REV	DESCRIPTION	DRAWN	APPR	DATE
1R	Initial Registration	I.C.KIM		2001.12.04.
1	[설번처리No.201611-0009]BODY 형상 부품도와 동일하게 수정	G.Y.KIM	I.C.KIM	2016.11.10.
2	BODY 압착부 공용화 치수 적용 및 형상 변경	S.Y.EUN	I.C.KIM	2021.07.22.

TOLERANCE	Decimal	DATE			 RF & MICROWAVE TECHNOLOGY Tel : 82-32-347-8015 Fax : 82-32-347-8017		
	±0.1	2021. 07. 22.					
	Angle	APPROVED BY	I.C.KIM				
MATERIAL	_____	CHECKED BY	TITLE				
FINISH	_____	DRAWN BY	TNC50 CABLE JS RG400				
		S.Y.EUN					
		SCALE	UNIT		A4	DWG NO.	CN00386-7/1
		3/1	mm			REVISION	2

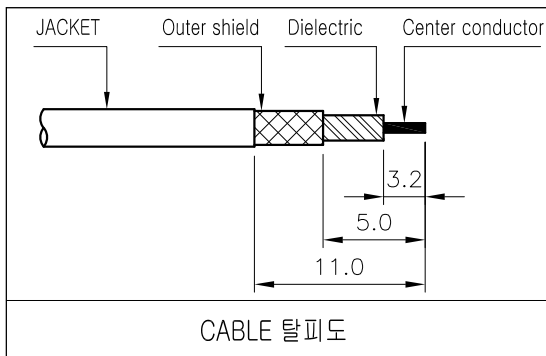
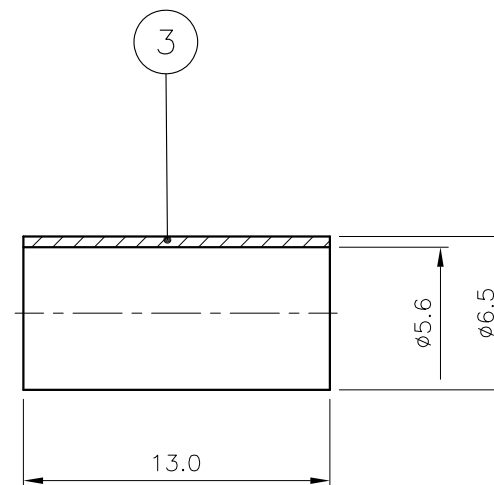
기존 변경 전 형상

Rev.2 변경 형상

■ 기존 완제품, 부품 재고 소진 후 적용 (압착부 형상 변경 / 일자널링 → 십자널링 변경 / 내부 C처리 추가)
